INFORME DE VISITA DE CONTROL
N° 021-2026-OCI/5353-SVC

"ESTADO SITUACIONAL DE LAS INTERVENCIONES PARA LA ATENCIÓN DEL PELIGRO INMINENTE: LIMPIEZA Y DESCOLMATACIÓN DE CINCO DRENES"

INFORME DE VISITA DE CONTROL
N° 021-2026-OCI/5353-SVC

Imagen n.° 6 Progresivas 0+500 a la 0+520	Imagen n.° 7 Progresivas 0+530 a la 0+560

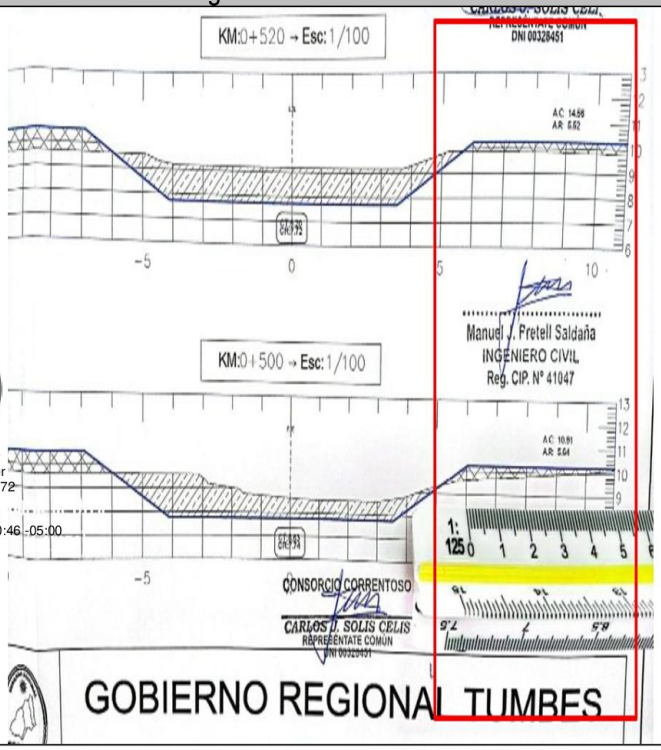
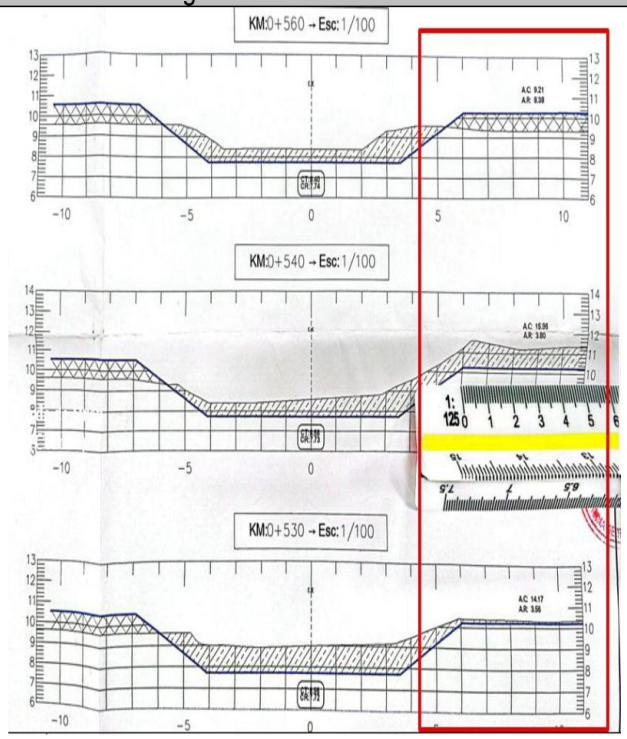
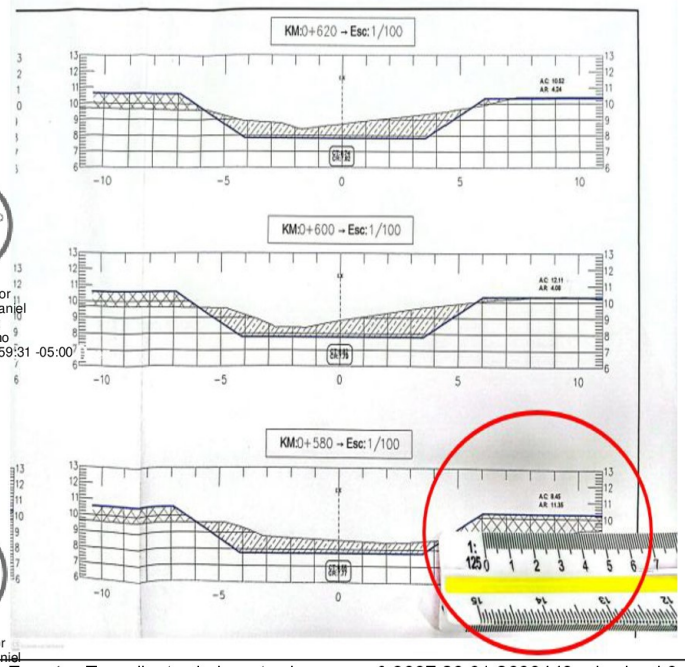
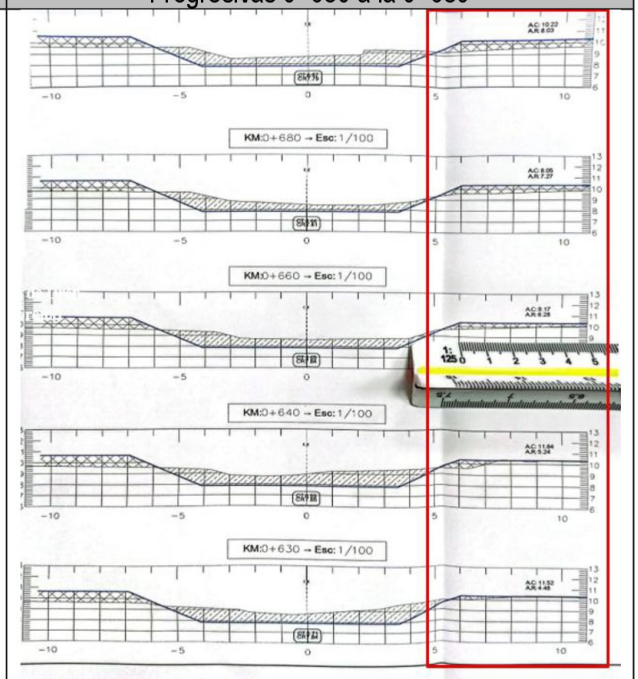
Ahora bien, del análisis realizado a la información que alcanzó la Entidad, se constató incompatibilidad entre la realidad en campo y los planos de replanteo[1]; evidenciándose que la partida **02.03 Material para reconformación de bordes de dren** en las progresivas señaladas **no fue ejecutada.**

En línea con lo anterior, la Comisión de Control constató que la escala indicada en el **plano (Esc. 1:100)** presenta una discrepancia con las dimensiones reales del dibujo. Tras la verificación física con el escalímetro, se determinó que la escala real y exacta corresponde a **1:125.**

Aunado a ello, la Comisión de Control advierte que en los planos de replanteo se consigna la reconformación de bordes de dren con material propio en un ancho de 5.0 metros, tal como se muestra en las siguientes imágenes:

Sin embargo, la inspección física en campo reveló una condición distinta entre la progresiva 0+500 y la progresiva 0+680 **(observar imágenes n.os 4 y 5)**, sector del dren donde el talud (margen derecha) se encuentra lleno de maleza y plantas con alturas variables entre 1.0 y 3.0 metros (vegetación de tallo alto), asimismo, se observa una plantación de plátanos en el borde del Dren, que de haberse ejecutado la partida ***02.03 Material para reconformación de bordes de dren***, en estas progresivas, dichas plantaciones no se hubiesen visualizado a la fecha de la inspección física.

Imagen n.° 10 Progresivas 0+700 (planos de replanteo) - Visualización borde del dren (margen derecha), inicio de plantación de plátano	**Imagen n.° 11** Progresiva 0+800 (planos de replanteo) – Visualización borde del dren (margen derecha) final de plantación de plátano

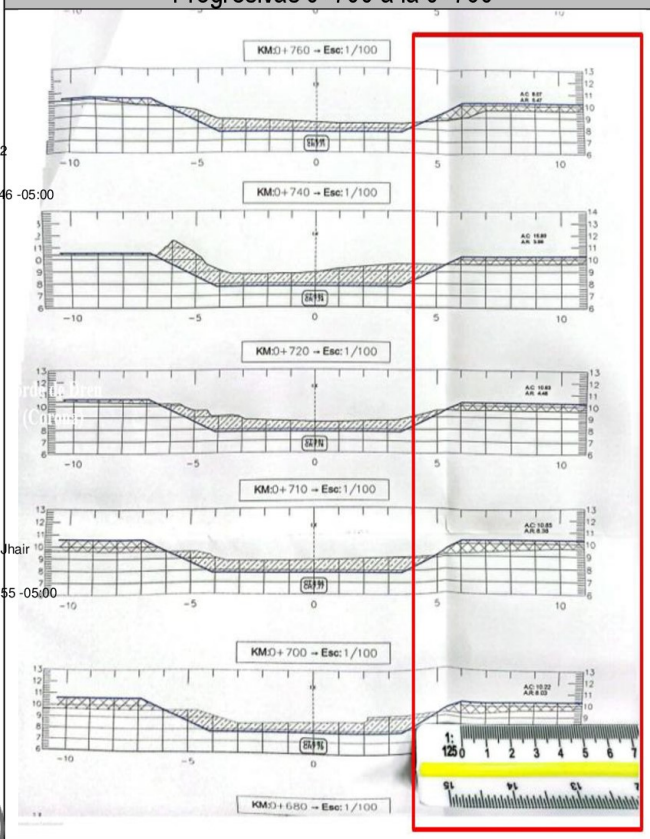
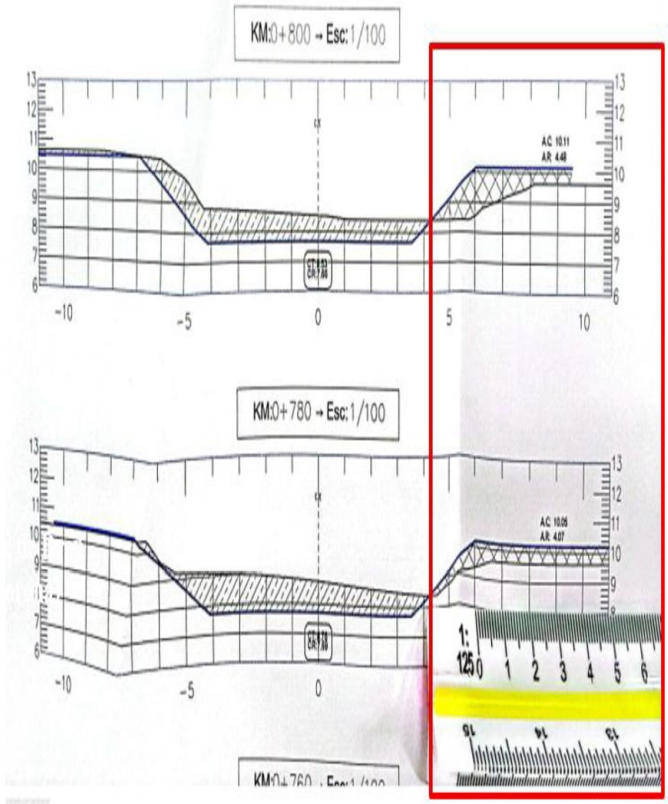
También consta en el Acta de Inspección Física n.° 001-2026-CG/OCI5353-014-SCV[2], la existencia de otra plantación de plátanos en la zona del borde del dren con alturas superiores a los 2.0 metros, misma que inicia en la progresiva 0+700 y finaliza en la progresiva 0+800, aproximadamente. Además, se evidencia que dicha zona se encuentra lleno de maleza y plantas con alturas variables entre 1.0 y 3.0 metros. Se adjunta la evidencia:

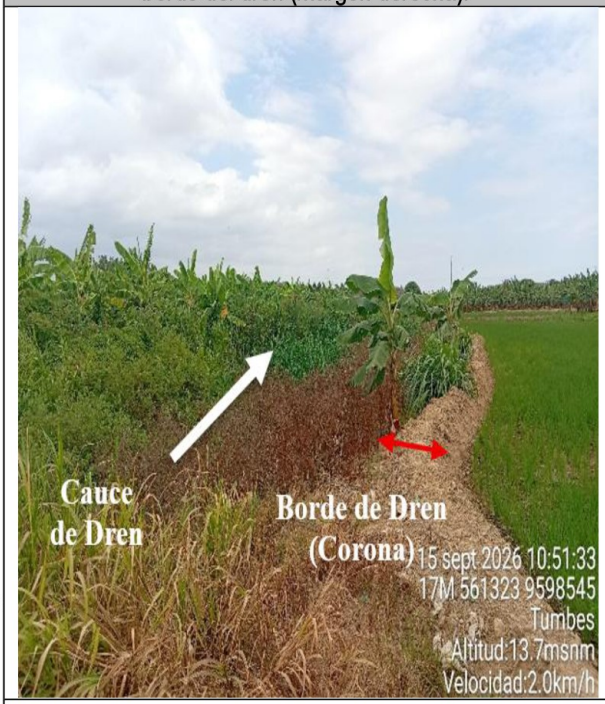
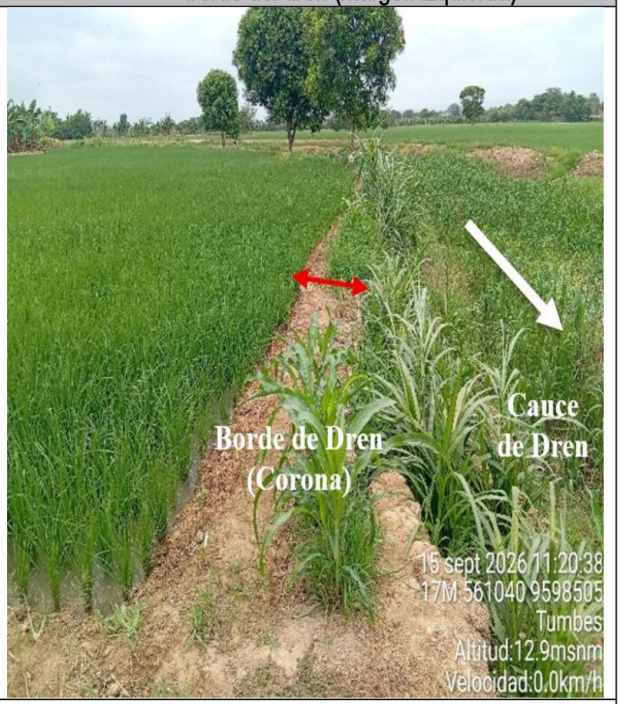
Tras la revisión y análisis a la información que alcanzó la Entidad[3], se constató incompatibilidad entre la realidad en campo y los planos de replanteo; concluyendo que la partida ***02.03 Material para reconformación de bordes de dren,*** no fue ejecutada en las progresivas señaladas.

Teniendo en cuenta que la Comisión de Control constató que la escala indicada en el **plano (Esc. 1:100)** y presentaba discrepancia con las dimensiones reales del dibujo, y determinó la escala real y exacta siendo esta correspondiente a **1:125**, se verificó los planos de replanteo, en los cuales se consigna la reconformación de bordes de dren con material propio en un ancho de hasta 5.0 metros, tal como se muestra:

No obstante, lo evidenciado durante la inspección física al dren entre la progresiva 0+700 y la progresiva 0+800 **(observar imágenes n.os 10 y 11)**, permite concluir que la partida ***02.03 Material para reconformación de bordes de dren*** no se ha ejecutado en este tramo, toda vez, que a la fecha de dicha inspección se observó la plantación de plátanos en el borde del Dren, maleza y plantas con alturas variables entre 1.0 y 3.0 metros.

Imagen n.° 16 Progresivas 0+980	Imagen n.° 17 Progresivas 1+000 a la 1+100

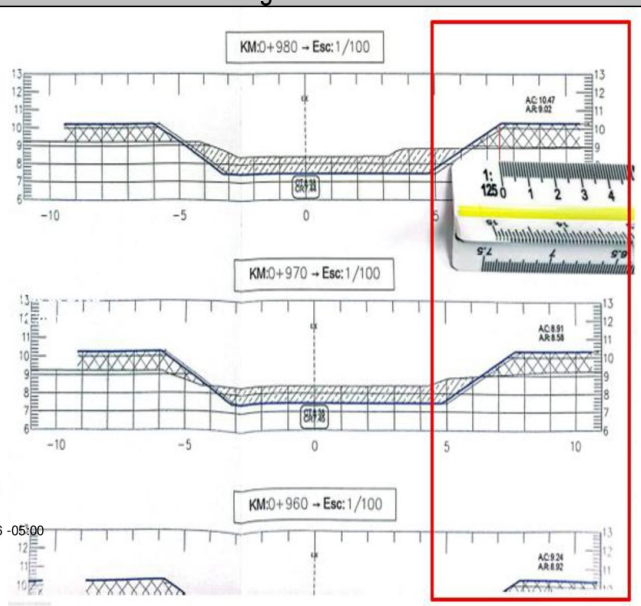
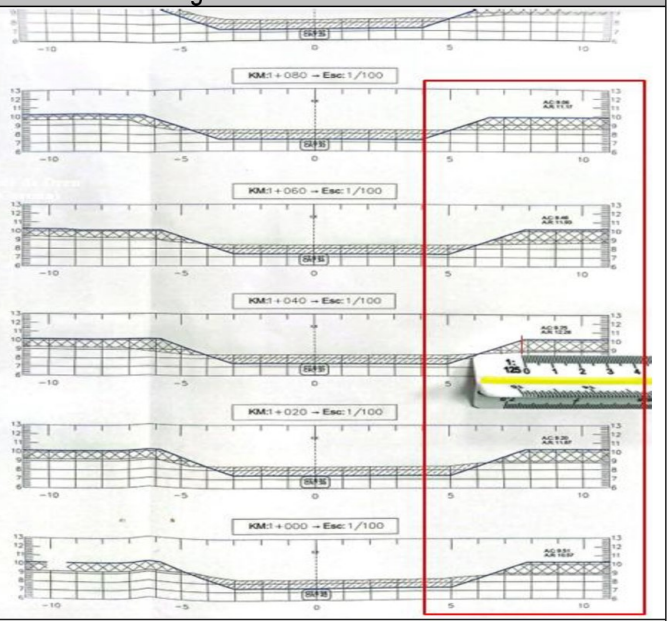
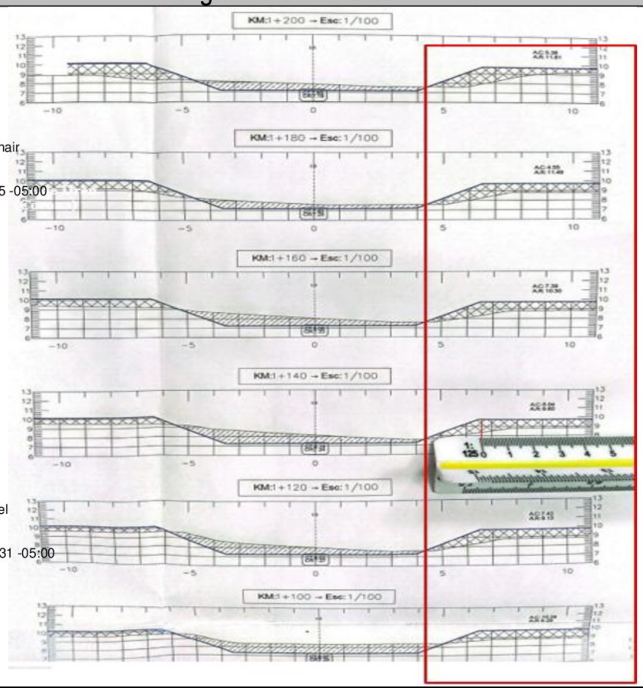
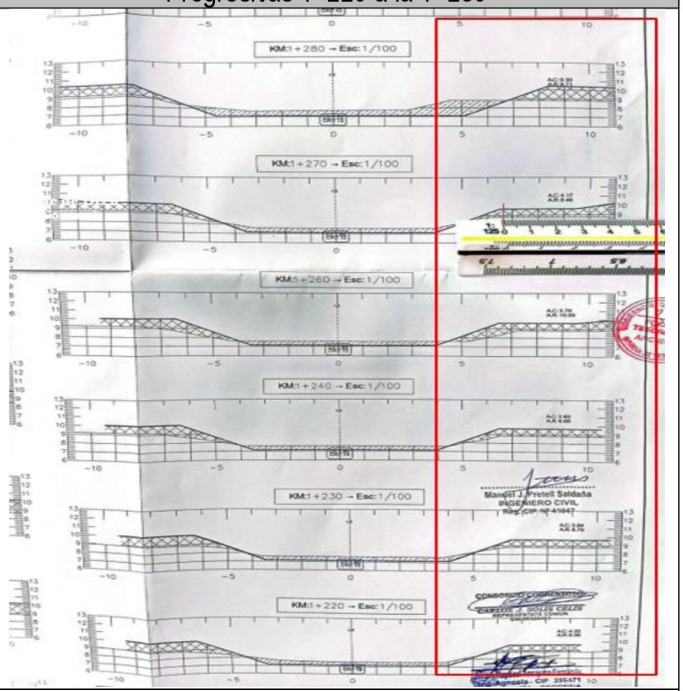
Ahora bien, de la revisión a la documentación que alcanzó la Entidad, se advierte una incongruencia entre la realidad en campo y los planos de replanteo, evidenciándose que la partida ***02.03 Material para reconformación de bordes de dren***, **no fue ejecutada en estos sectores**.

En línea con anterior, y considerando que la escala real y exacta en el plano (Esc. 1:100) corresponde a 1:125, se puede observar que en los planos de replanteo se consigna la reconformación de bordes de dren con material propio de **3.5 metros de ancho** de la progresiva 0+980 hasta la progresiva 1+100 (imágenes 13 y 14) y de **4.5 metros de ancho de** la progresiva 1+100 hasta la progresiva 1+280 (imágenes 15 y 16), tal como se muestra:

Imagen n.° 28
Tabla de movimiento de tierras

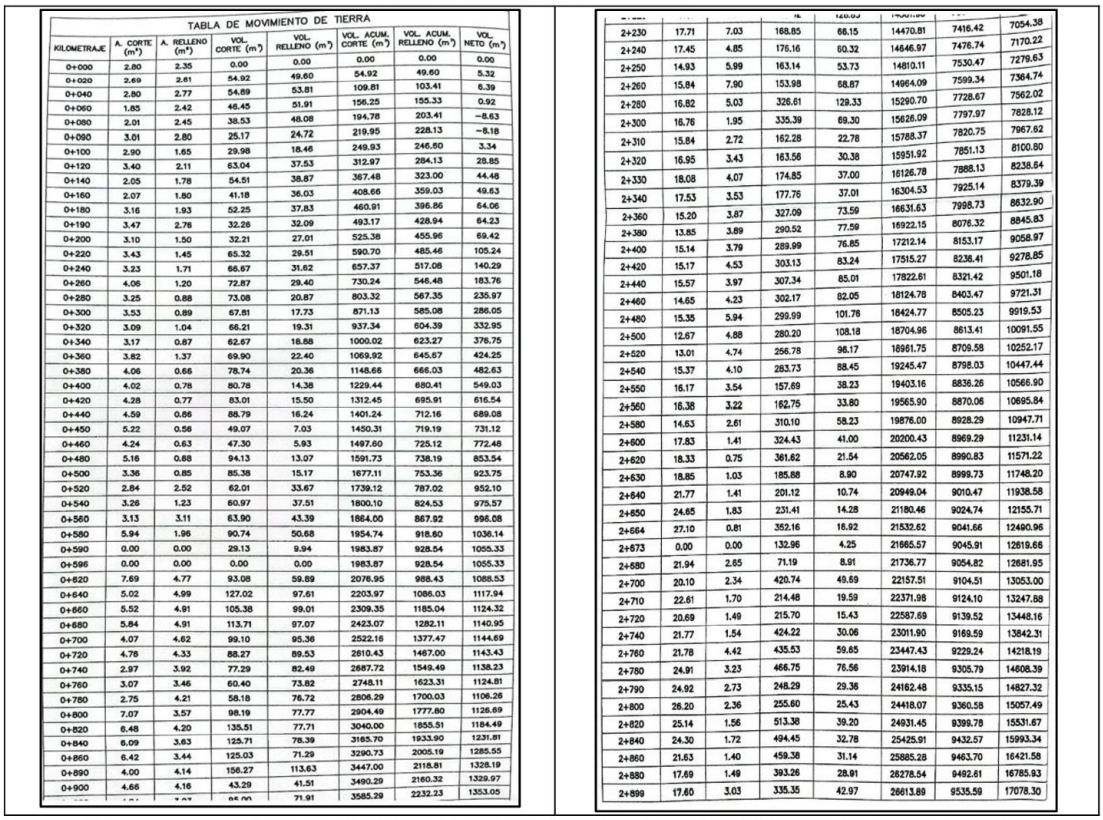
Sin embargo, tras verificar la citada Tabla de Movimiento de Tierras, la Comisión de Control advierte una falta de precisión en la delimitación de las progresivas asociadas al volumen total de eliminación de material excedente, conforme se detalla a continuación:
